ΔΙΕΥΘΥΝΣΗ ΠΡΟΜΗΘΕΙΩΝ & ΕΠΕΝΔΥΣΕΩΝ

ΘΕΜΑ: Απαντήσεις σε ερωτήματα που υποβλήθηκαν στα πλαίσια του ανοικτού διαγωνισμού της ΟΛΘ ΑΕ TED 081/2022 για την αναβάθμιση του Υποσταθμού 6^α της ΟΛΘ ΑΕ.

Ερώτημα 3

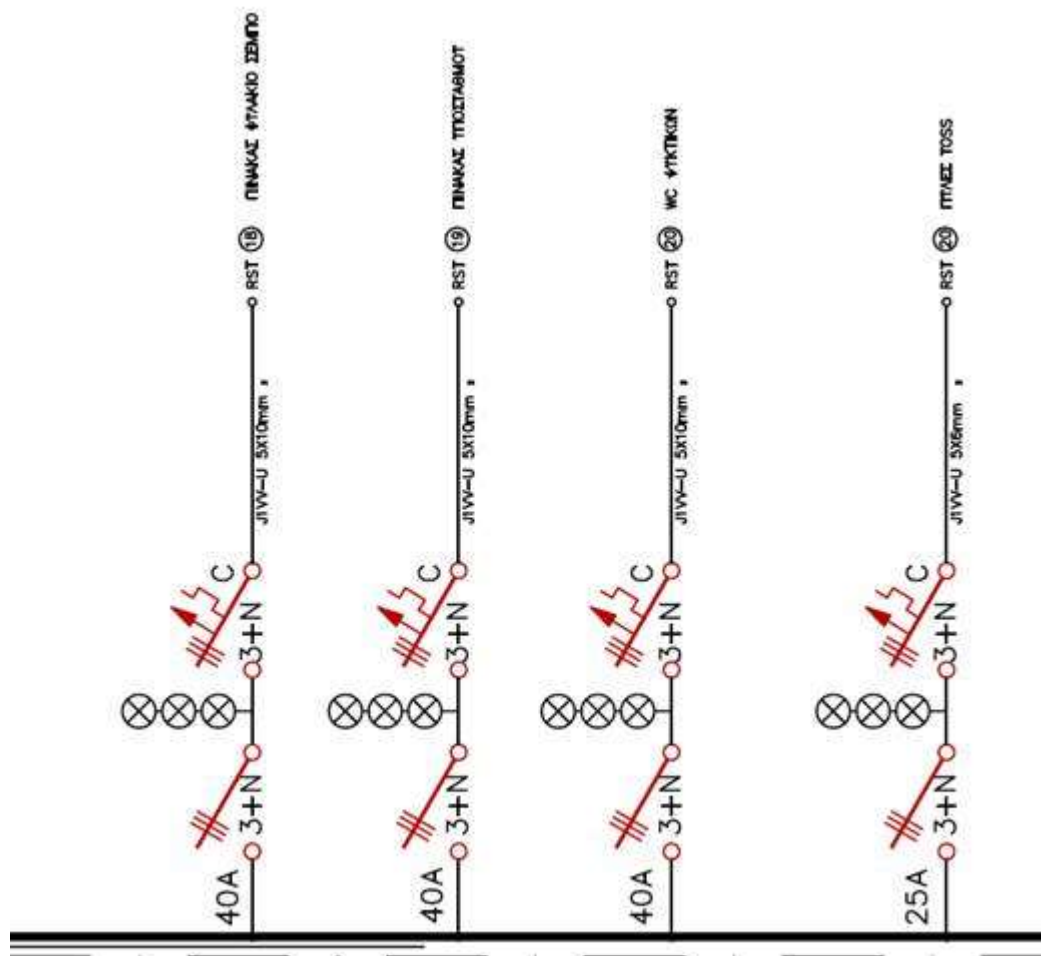
Οι παρακάτω αναχωρήσεις δεν φαίνονται στην λίστα υλικών. Υποθέτουμε ότι είναι μικροαυτόματοι και όχι ΑΔΙ για αυτό και δεν φαίνονται στην λίστα. Αν είναι έτσι, πρέπει να σας αναφέρουμε ότι λόγω υψηλού βραχυκυκλώματος (όπως είπαμε και στην ερώτηση 1), δεν μπορούν να τοποθετηθούν απευθείας μικροαυτόματοι. Οι εναλλακτικές είναι είτε να μπούνε ασφαλειοαποζεύκτες είτε 1 ή 2 αυτόματοι διακόπτες "από πάνω" για λόγους Back-up. Τι από τα δύο προτιμάτε?

Ναι είναι μικροαυτόματοι και δεν προσμετρήθηκαν είναι πολύ απλά υλικά χαμηλής τάσης. Να τοποθετηθούν 2 αυτόματοι διακόπτες για 2 λόγους Back-up.

Ερώτηση 4

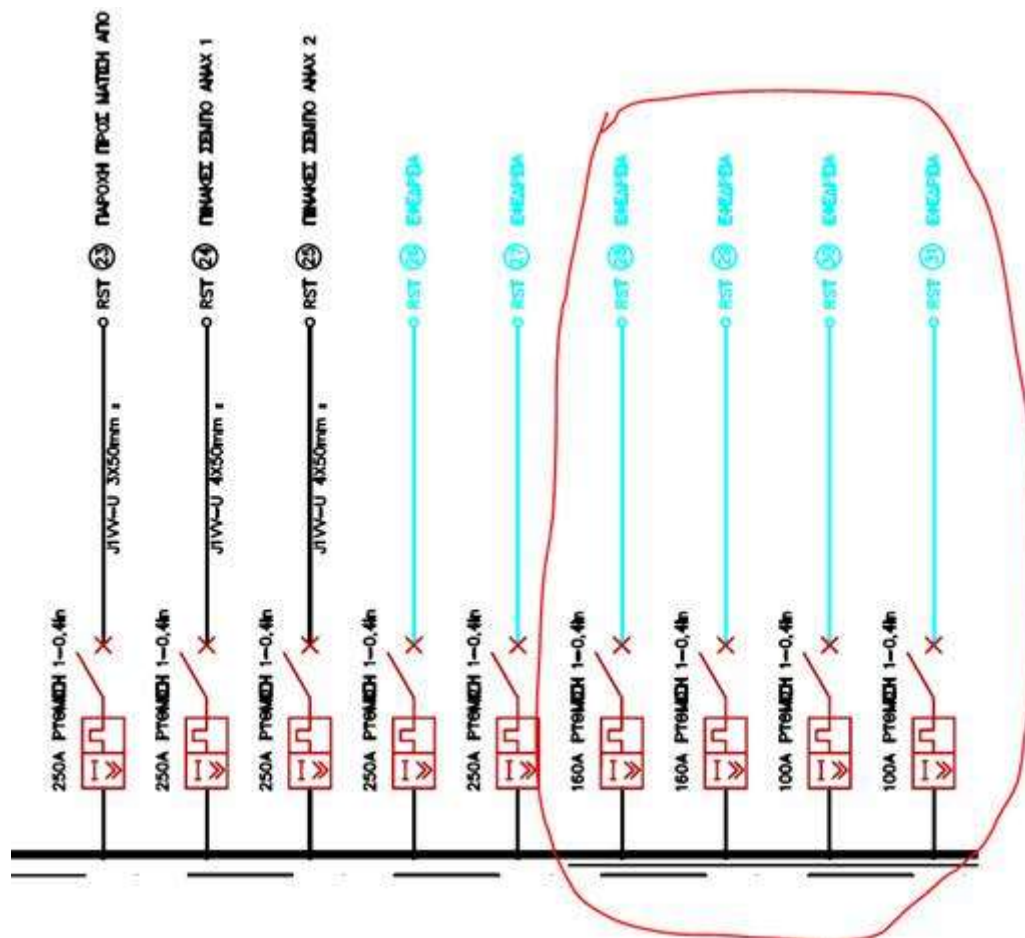
Στο σχέδιο φαίνονται όπως παρακάτω 4 ΑΔΙ των 160 Α αλλά στην λίστα υλικών αναφέρονται μόνο 2 τεμάχια. Τι από τα δύο ισχύει?

Στο σχέδιο φαίνονται 2x160A και 2x100A. Ακολουθείτε το συγκεκριμένο.
